Příloha č. 5zx
Vyhodnocení připomínek obcí a veřejnosti

k materiálu

- **Návrh Změny č. 2 Územního rozvojového plánu**
- **Vyhodnocení vlivů návrhu Změny č. 2 Územního rozvojového plánu na udržitelný rozvoj území**
- **návrhy jednotlivých územních opatření k akceleračním oblastem vymezeným v návrhu Změny č. 2 Územního rozvojového plánu**

Příloha č. 5zx – Vyhodnocení připomínek obcí a veřejnosti

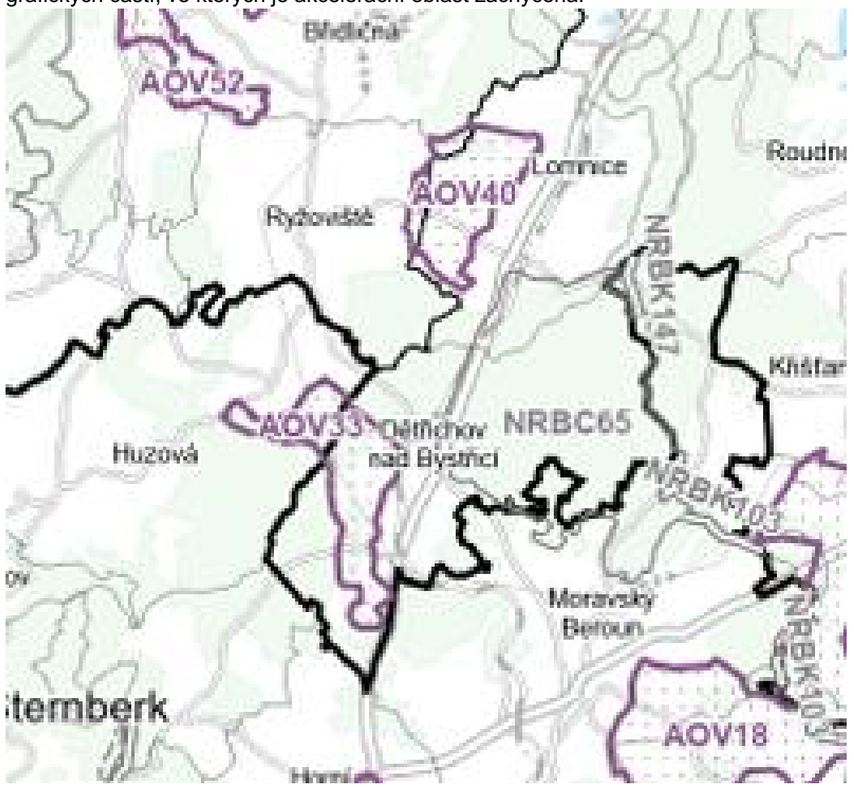
Poř. č.	Připomínkové místo	Číslo jednací	Článek	AO	Připomínka	Vyhodnocení
					8 Dne 14. 4. 2026 byla zveřejněna veřejná vyhláška o konání veřejného projednání k návrhu Změny č. 2, vyhodnocení vlivů návrhu Změny č. 2 na udržitelný rozvoj a návrhů jednotlivých územních opatření (č. j. MMR-25750/2026-81). Veřejné projednání proběhlo dne 15. 5. 2026. 9 V souladu s § 97 odst. 1 stavebního zákona může každý do 15 dnů ode dne veřejného projednání uplatnit písemně své připomínky k návrhu územně plánovací dokumentací a vyhodnocení vlivů. Podle § 12 odst. 2 zákona o urychlení využívání obnovitelných zdrojů energie se § 97 stavebního zákona použije obdobně také ve vztahu k návrhu územního opatření pro každou akcelerační oblast, která má být vymezena. 10 Jelikož má podatelka za to, že návrh Změny č. 2 – a to primárně ve vztahu k akcelerační oblasti AOV 33 Dětřichov nad Bystřicí – obsahuje zcela zásadní nedostatky, pro které lze dokonce uvažovat i o jeho rozporu s právní úpravou, podává podatelka proti tomuto návrhu své relevantní 11 V souladu s § 97 odst. 1 stavebního zákona ve spojení s § 12 odst. 2 zákona o urychlení využívání obnovitelných zdrojů energie lze k návrhu Změny č. 2, vyhodnocení vlivů návrhu Změny č. 2 na udržitelný rozvoj území a návrhům jednotlivých územních opatření podat písemné připomínky. Každý bez jakéhokoliv rozdílů tak v daném případě může ke zveřejněným písemnostem uplatnit svou připomínku1. 12 Akcelerační oblast AOV 33 Dětřichov nad Bystřicí byla vymezena v katastrálním území Dětřichov nad Bystřicí [626 066], katastrálním území Krahulčí [672 211], katastrálním území Arnoltice u Huzové [650 099] a katastrálním území Huzová [650102], tedy převážně na území podatelky. Pro ilustraci vymezení akcelerační oblasti AOV 33 Dětřichov nad Bystřicí podatelka přikládá relevantní výřez z grafických částí, ve kterých je akcelerační oblast zachycena.

*Výřez z výkresu ploch a koridorů, včetně akceleračních oblastí celostátního významu a územního systému ekologické stability*	Samotný způsob vymezení akceleračních oblastí na základě podkladů (biologická posouzení, mapy citlivosti ptáků vůči výstavbě VTE zpracované ČSO, území významná pro netopýry dle podkladů ČESON, biotopy zvláště chráněných druhů velkých savců a další) a nařízení vlády č. 507/2025 Sb. minimalizuje vliv na složky životního prostředí. Pro všechny akcelerační oblasti jsou současně pořizována územní opatření, která obsahují opatření stanovená na základě biologických posouzení. Tato opatření dále zmírňují negativní vlivy, které nebylo možné vyloučit vymezením akcelerační oblasti. Podmínky v územních opatřeních zahrnují ochranu prvků lokálního ÚSES a všech biokoridorů, ochranu biotopů, ZPF a PUPFL, dále povinnost biologického dozoru, monitoring mortality ptáků a netopýrů, detekční systémy a další podmínky specifické vzhledem ke konkrétní akcelerační oblasti. Posouzení kumulativních vlivů na životní prostředí a veřejné zdraví proběhlo v rámci VVURÚ na úrovni koncepce, a to jak pro každou akcelerační oblast individuálně (karty AO, příloha č. 2 SEA), tak pro Změnu č. 2 ÚRP jako celek. Jedním z podkladů pro zpracování Z2 ÚRP byl dokument Akcelerační oblasti, předvýběr ploch k výstavbě VTE, Screening území ČR z hlediska ochrany krajinného rázu (Roman Bukáček, Simona Vondráčková, 2025). Při vymezování akceleračních oblastí byl krajinný ráz dále prověřován, a to s ohledem na hodnoty území. Vlivy na krajinný ráz pak byly dále vyhodnoceny v rámci VVURÚ, a to jak z hlediska navrhovaného souboru akceleračních oblastí jako celku, tak pro jednotlivá území v kartách akceleračních oblastí, které obsahují i mapy viditelnosti (Příloha SEA). Podmínky v územních opatřeních pak dále omezují barevné řešení doprovodných staveb a rozsah trvalých terénních úprav. Ochrana ZPF je řešena v souvisejících územních opatřeních. Podmínkami je zajištěno, že nebudou vznikat neobhospodařovatelné zbytkové zemědělské pozemky ani pozemky bez přístupu k veřejně přístupné pozemní komunikaci. Dále je v nich požadavek na upřednostní nižších tříd ochrany ZPF při realizaci záměrů OZE a je stanovena maximální plocha dlouhodobého nebo trvalého odnětí ZPF pro záměry OZE v celé akcelerační oblasti. Souhlas s odnětím ze ZPF bude vydán v navazujícím řízení dle stavebního zákona. Vymezení akcelerační oblasti samo o sobě nepředstavuje povolení ke kácení ani zásah do lesních porostů. Konkrétní rozsah případného odlesnění bude znám až v navazujících řízeních podle umístění jednotlivých záměrů a související infrastruktury. Zásahy do lesních porostů budou podléhat

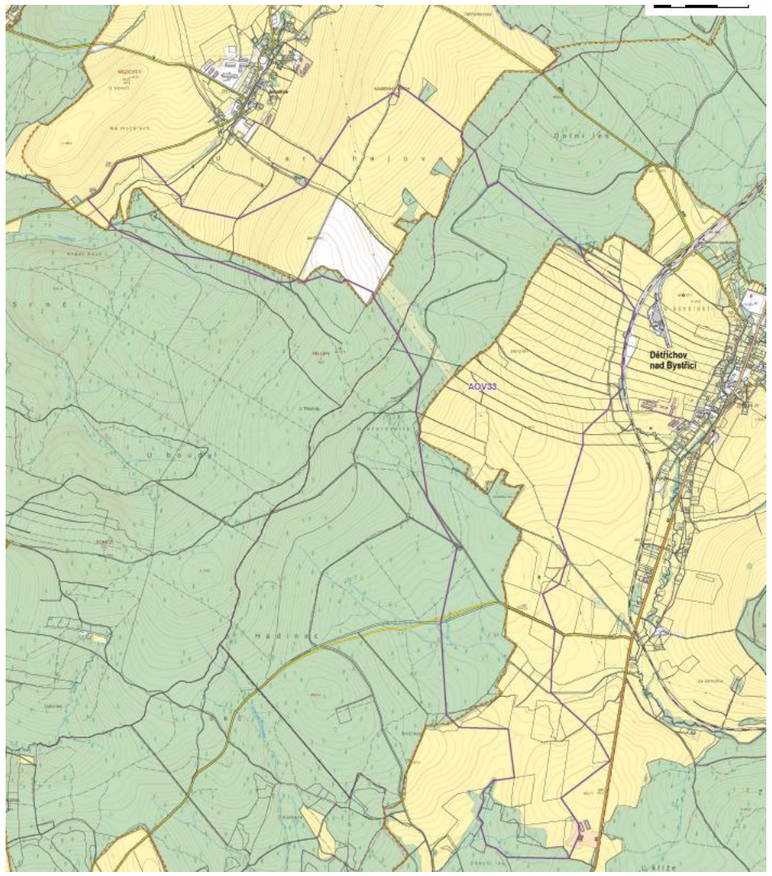
*Výřez z grafické části územního opatření pro akcelerační oblast AOV 33 Dětřichov nad Bystřicí* *13 Jak již bylo naznačeno výše, jsou s akceleračními oblastmi spojeny určité ústupky a zjednodušení, pro které je významně jednodušší povolit a realizovat záměr pro využití obnovitelných zdrojů – v tomto konkrétním případě stavbu větrných elektráren. Za situace, kdy obce (a další subjekty) nesouhlasí s realizací větrných elektráren na svém území, mají tyto v důsledku vymezení akceleračních oblastí značně sníženy možnosti obrany proti takovému záměru. Již výše bylo zmíněno upuštění od procesu posuzování vlivů na životní prostředí dle zákona EIA, kterým byla zajištěna identifikace zájmů v kontradiktorním postavení a jejich zhodnocení v kontextu zásady proporcionality.* *14 Podatelka má za to, že samotné vymezení akceleračních oblastí zasahuje do práva na územní samosprávu mimořádně intenzivním způsobem. Praktickým důsledkem tohoto postupu totiž je, že o budoucím využití a směru dalšího rozvoje území obce je rozhodováno bez skutečné opory ve vůli jejího zastupitelstva. Právě proto považuje podatelka za přiléhavé konstatovat, že v projednávané věci dochází k podstatnému oslabení, ne-li částečnému vyprázdnění, ústavně zaručeného práva obce na územní samosprávu.* *15 Dopady akceleračních oblastí, potažmo realizace větrných elektráren, se neomezují pouze na výkon územní samosprávy, ale promítají se i do dalších právem chráněných hodnot. Z veřejných zájmů lze v této souvislosti zmínit zejména ochranu životního prostředí, ochranu veřejného zdraví, ochranu ovzduší a bezpečnost silničního provozu.*	povolovacím procesům podle lesního zákona a zákona o ochraně přírody a krajiny. Současně jsou v územních opatřeních stanoveny podmínky na ochranu přírodních biotopů a zvláště chráněných druhů, které mají minimalizovat případné negativní dopady na biodiverzitu lesních ekosystémů. Vymezení akcelerační oblasti v ÚRP nezakládá možnost vyvlastnění ani právo na výstavbu VTE a nevylučuje jiné využití území. Nebylo prokázáno, že by instalace VTE měla významný negativní vliv na cenu nemovitostí či provádění investic. Ústavou zaručená samospráva obcí (čl. 8, 100, 101 Ústavy ČR) zahrnuje právo obcí na samosprávu ve vlastních záležitostech. Územní plánování na celostátní úrovni je výkonem státní správy a jeho výstupy nepodléhají schválení orgány územních samosprávných celků. Návrh Z2 ÚRP byl projednán s obcemi a veřejností v rámci veřejného projednání. Procesy územního plánování, které byly při pořizování Z2 ÚRP respektovány, jsou dlouhodobě nastaveny stavebním zákonem tak, aby byly v souladu s legislativou EU, včetně Aarhuské úmluvy atd.

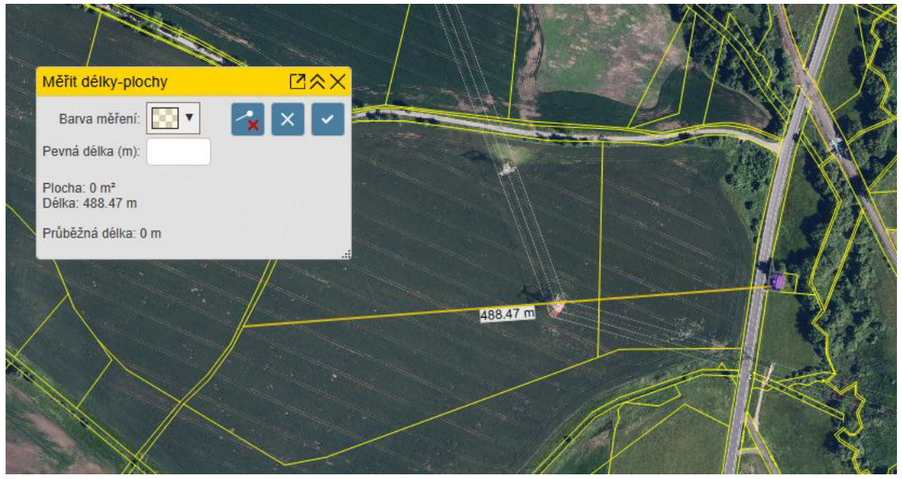
55 Nedostatečná přesnost grafických částí přitom neumožňuje připomínku podatelky vyvrátit. Připomínku tak není možné vypořádat jako nedůvodnou či neopodstatněnou. 56 K negativním účinkům hluku si pak podatelka dovoluje poznamenat následující. Předně podatelka konstatuje, že vnímání hluku je do jisté míry věcí subjektivní povahy – **u každého člověka existuje určitý stupeň citlivosti, resp. tolerance rušivého účinku hluku**. Tedy i za předpokladu, že by nebyly překročeny prahové hodnoty hluku, není možné *a priori* hovořit o tom, že by taková úroveň hluku neměla žádných negativních účinků na lidi žijící v okolí. 57 Samotná hluková zátěž pak kromě více či méně závažných zdravotních komplikací vyvolává i celou řadu negativních emočních stavů – pocity nespokojenosti, deprese, obavy, vyčerpání atd. Vysoké hladiny hluku (zvuku) rovněž mohou vést i k nepříznivým projevům v sociálním chování, kdy mohou například zvyšovat agresivitu jedince. Samostatnou připomínku z hlediska svých dopadů si zaslouží nízkofrekvenční hluk a infrazvuk. Jejich významným aspektem je skutečnost, že se šíří na velké vzdálenosti, pronikají stavebními konstrukcemi s velmi malým útlumem a uvnitř budov mohou za nepříznivých podmínek rezonovat. Nízkofrekvenční hluk a infrazvuk jsou pak vnímány jako 58 [58] Návrh Změny č. 2 se potom takřka nikterak nevěnuje hluku, který bude vznikat v důsledku provádění stavby, a to primárně vlivem provozu těžkých nákladních vozidel, která budou pro výstavbu větrných elektráren v akcelerační oblasti využita. Z opatrnosti podatelka doplňuje, že v daném případě není možné argumentovat tím, že posouzení této otázky nespadá do procesu pořizování Změny č. 2, neboť za situace, kdy má Změna č. 2 a související území opatření vyloučit proces posuzování vlivů na životní prostředí dle zákona EIA, kde by tato otázka byla zkoumána, je nutné, aby vliv výstavby byl posouzen v rámci procesu pořizování Změny č. 2. V opačném případě by došlo ke zcela bezprecedentnímu zkrácení práv podatelky a dalších dotčených subjektů. 59 [59] Dosud nebyla vyvrácena možnost, že přepravní trasy povedou i přes území podatelky. Silnice I. třídy č. 45 prochází přímo obcí Dětřichov nad Bystřicí, kdy není ničím výjimečným, že se ve vzdálenosti pouze několika metrů od jejího tělesa nachází obytné stavby. 60 [60] S ohledem na skutečnost, že případná realizace větrných elektráren (resp. jejich výstavba) vyvolá zásadní změnu dopravní intenzity, přičemž není zcela známo, kterých lokalit se toto zvýšení bude konkrétně týkat, má podatelka za to, že nelze vyloučit negativní vlivy v podobě hlukové zátěže na občany obce Dětřichov nad Bystřicí. Ke zdravotním rizikům spojených s hlukem se pravidelně vyjadřuje i Světová zdravotnická organizace (WHO), která v minulosti například uvedla: „*For average noise exposure, the GDG strongly recommends reducing noise levels produced by road traffic below 53 decibels (dB) Lden , as road traffic noise above this level is associated with adverse health effects.*“

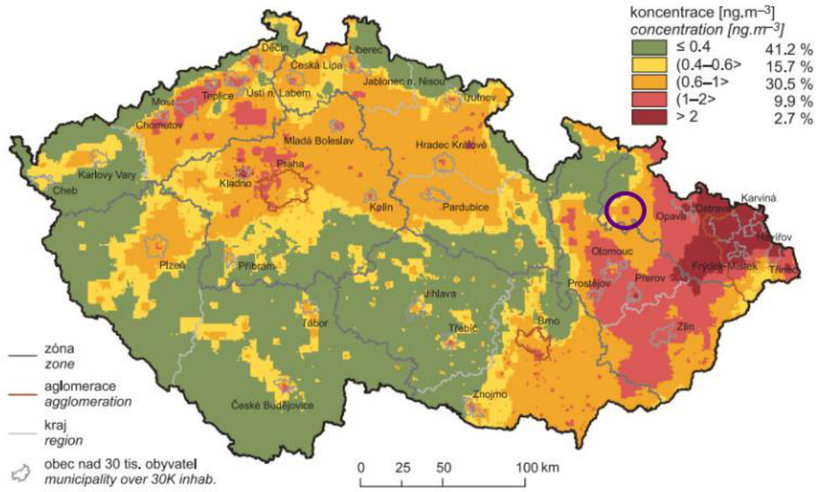
**Obr. IV.2.1 Pole roční průměrné koncentrace benzo[a]pyrenu, 2018** ***Fig. IV.2.1 Field of annual average concentration of benzo[a]pyrene, 2018*** 68 Ačkoliv podatelka nesporuje skutečnost, že energie z větrných elektráren může následně přinést i snížení emisí benzo[a]pyrenu, a to například v důsledku útlumu spalování v domácích kotlích, které budou nahrazeny elektrickými zdroji tepla, má podatelka za to, že tato potencialita nemůže být užita jako argument pro vyloučení vlivů výstavby větrných elektráren na kvalitu ovzduší, jak nyní činí návrh Změny č. 2. 69 Dalším negativním vlivem, který bude v důsledku činnosti větrných elektráren vznikat, což přiznává i zpracované vyhodnocení vlivů Změny č. 2 na udržitelný rozvoj území, bude stroboskopický efekt (*shadow flicker* efekt). Samotný efekt pak nepochybně bude způsobilý zasáhnout do pohody bydlení, kdy bude vytvářet rušivý vjem, což může vést až k poklesu soustředěnosti či bolestem hlavy. 70 [70] Ještě významnějším je tento efekt v případě, kdy větrné elektrárny jsou realizovány v blízkosti železničních tratí či pozemních komunikací, neboť tento může významným způsobem ovlivnit bezpečnost a plynulost provozu. Akcelerační oblast AOV 33 Dětřichov nad Bystřicí se nachází v blízkosti rušných pozemních komunikací a železnice, pročež se lze důvodně obávat toho, že tento efekt bude způsobilý negativně ovlivnit silniční a drážní dopravu. 71 [71] V současné chvíli nebyla otázka shadow flicker efektu řádně posouzena, kdy tato má snad být zkoumána až v rámci navazujícího řízení. S takovýmto postupem však podatelka nemůže souhlasit, neboť tento efekt má potenciál zasáhnout významněji širší okolí, než které bude předmětem navazujícího řízení o povolení záměru. 72 [72] Ostatně jednalo-li by se o záměr mimo akcelerační oblast, byla by otázka shadow flicker efektu zkoumána již v rámci procesu posuzování vlivů na životní prostředí dle zákona EIA. Za takové situace má podatelka pevně za to, že negativní vlivy shadow flicker efektu měly být zkoumány již v rámci Změny č. 2, přičemž jejich neposouzení považuje podatelka za významnou vadu návrhu Změny č. 2 a souvisejících dokumentů. **(ii) posouzení vlivů na životní prostředí** 73 Životním prostředím se rozumí vše, co vytváří přirozené podmínky existence organismů včetně člověka a je předpokladem jejich dalšího vývoje. Jeho složkami jsou zejména ovzduší, voda, horniny,

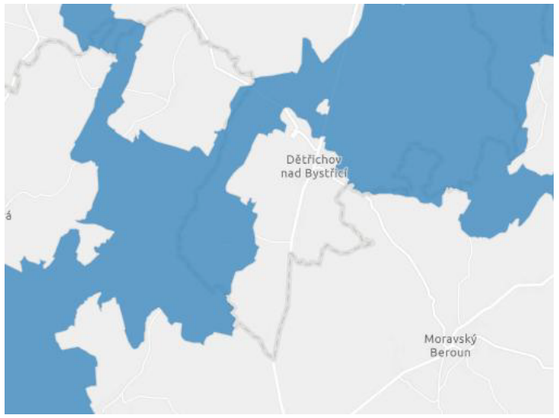
85 Biotopy vybraných zvláště chráněných druhů velkých savců jsou vymezeny v rozsahu nutném pro zachování existence těchto savců na území České republiky. Za situace, kdy akcelerační oblast přímo a zcela protíná migrační biokoridor vymezeného biotopu, nerozumí podatelka jednoznačnému závěru, že vliv na tyto velké savce (rys ostrovid [*Lynx lynx*], vlk obecný [*Canis lupus*] a medvěd hnědý [*Ursus arctos*]) má být toliko mírně negativní. Podle podatelky není možné vyloučit možnost, že v důsledku výstavby větrných elektráren a jejich následného provozu budou savci významným způsobem rušeni, pročež přestanou předmětný biokoridor užívat. Za situace, kdy nebyla tato možnost dostatečně prověřena, nemůže podatelka souhlasit s názorem, že lze očekávat pouze mírně negativní vliv. 86 **Při kumulativním působení 12 uvažovaných větrných elektráren, bude hluk v oblasti dosahovat hodnot okolo 117 dB**. Nelze pochybovat o tom, že tento hluk bude působit na zvířata rušivě, když tento by obdobně působil i na lidi. Při těchto hodnotách nelze vyloučit ani významné účinky na zdraví dotčených jedinců. Na podporu svého názoru podatelka k těmto připomínkám přikládá odbornou studii, která byla publikována v prestižním časopise *Biological Reviews*, který je zařazen v databázi WoS. V předmětném článku se například konstatuje, že **reakce živočichů na hluk byly zaznamenány již při hodnotách o výši 40 dB**. Hluk pak může způsobovat změny chování živočichů, kdy může docházet k omezení jejich aktivit či dokonce až k opuštění jejich teritorií. 87 *Za* **zcela zásadní pochybení potom podatelka považuje opomenutí výskytu Jeřába popelavého** *[Grus grus*], kterýžto je kriticky ohroženým druhem. Skutečnost, že se tento druh ptáka v lokalitě vyskytuje přitom dokládají i informace, se kterými pracuje Agentura ochrany přírody a krajiny České republiky. Podle těchto informací se tento v území vyskytuje minimálně od roku 2016, a to ve více než deseti kusech jedinců.

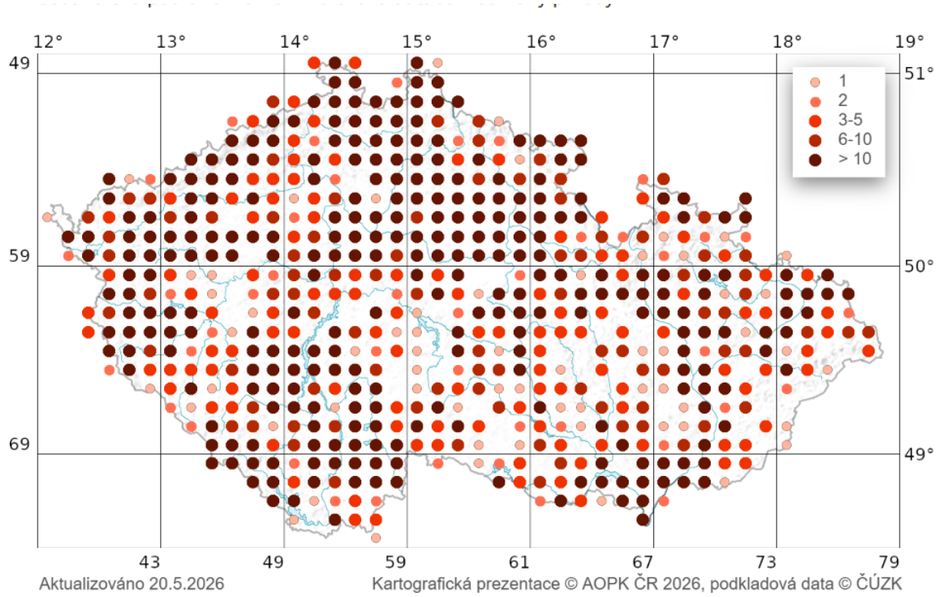
*Mapa nálezů dostupná z: https://portal.nature.cz/w/druh-1177#/* 88 Opomenutí výskytu kriticky ohroženého druhu a neposouzení vlivů akcelerační oblasti na jeho biotop, podatelka považuje za zcela zásadní nedostatek, který by mohl založit až nezákonnost případně vydané Změny č. 2. Obdobně v daném případě nebyla věnována dostatečná pozornost ani vlivu akcelerační oblasti na flóru v okolí. Výstavba větrných elektráren by zcela jistě znamenala likvidaci několika desítek až stovek rostlin. Nelze opominout, že v daném případě není možné ani vyloučit trvalé poškození prostředí, které znemožní obnovu vegetace po dokončení výstavby větrných elektráren či jejich úplném odstranění. 89 Podle podatelky nedošlo k dostatečnému zmapování druhů rostlin, které se v místě nacházejí, pročež nelze bez dalšího určit, zdali vymezení akcelerační oblasti obstojí v kontrastu s veřejným zájmem na ochraně rostlin, a to především těch zvláště chráněných. vliv na krajinný ráz 90 Podatelka připomíná, že krajinným rázem se rozumí specifický institut územní ochrany životního prostředí, jehož prostřednictvím je zajišťována ochrana přírodního, historického či kulturního prvku charakteristického pro určité místo nebo určitou oblast. „*Koncepce ochrany krajinného rázu vychází z myšlenky, že krajina je tvořena prvky přírodními (živými i neživými) a kulturními (tj. výsledky lidské přítomnosti v krajině), které společně prošly určitým historickým vývojem a existují spolu na určitém území ve vzájemné shodě a harmonickém uspořádání. Narušením této vzhledové harmonie pak může dojít k narušení přirozených, ustálených vztahů v daném území*.“ 91 Z ustálené soudní rozhodovací praxe pak vyplývá, že **při posuzování snížení či změny krajinného rázu je nutné vedle sebe hodnotit stav, pro nějž se určitá krajina či její část stala jedinečnou, a stav, jak bude vypadat po provedení záměru** (např. srov. rozsudek Městského soudu v Praze ze dne 11. 4. 2008, č. j. 7 Ca 219/2007-58). 92 Zásah do krajinného rázu bez dalšího neodůvodňuje ani případný hospodářský přínos uvažovaného záměru, tedy užitek tohoto záměru. K tomuto může podatelka odkázat na rozsudek Nejvyššího správního soudu ze dne 9. 11. 2007, č. j. 2 As 35/2007-75, ve kterém soud uvedl následující: „*[…] zájem na hospodářském přínosu podle § 1 zákona č. 114/1992 Sb., o ochraně přírody a krajiny, nemůže vyvážit zájem na ochraně před rušivým zásahem do krajinného rázu. Není proto dána ani*

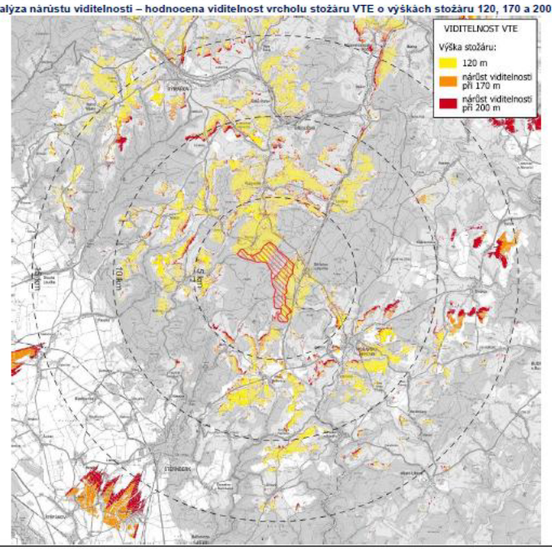
96 Z přiloženého výřezu vyplývá, že větrné elektrárny realizované v akcelerační oblasti budou viditelné na vzdálenost větší než 15 km, přičemž v širším okruhu nebyl vliv na krajinný ráz zkoumán, tj. nelze konstatovat, že v širším okruhu k žádnému zásahu do krajinného rázu nedojde. Za připomenutí stojí i skutečnost, že územní opatření pro akcelerační oblast AOV 33 Dětřichov nad Bystřicí stanovuje regulativ maximální výšky stožáru 250 m. V daném případě je tedy analýza nárůstu viditelnosti značně podhodnocena, resp. tato nebyla provedena pro maximální výšku stožárů, se kterou je pro akcelerační oblast počítáno. 97 Realizací větrných elektráren v akcelerační oblasti bude zasaženo do **významného severního a severovýchodního horizontu hradu Sovinec, jakož i do obrazu Velkého Roudného z výhledů od Razové**. Ačkoliv se v odůvodnění návrhu Změny č. 2 uvádí, že tento zásah má být dostatečně limitován
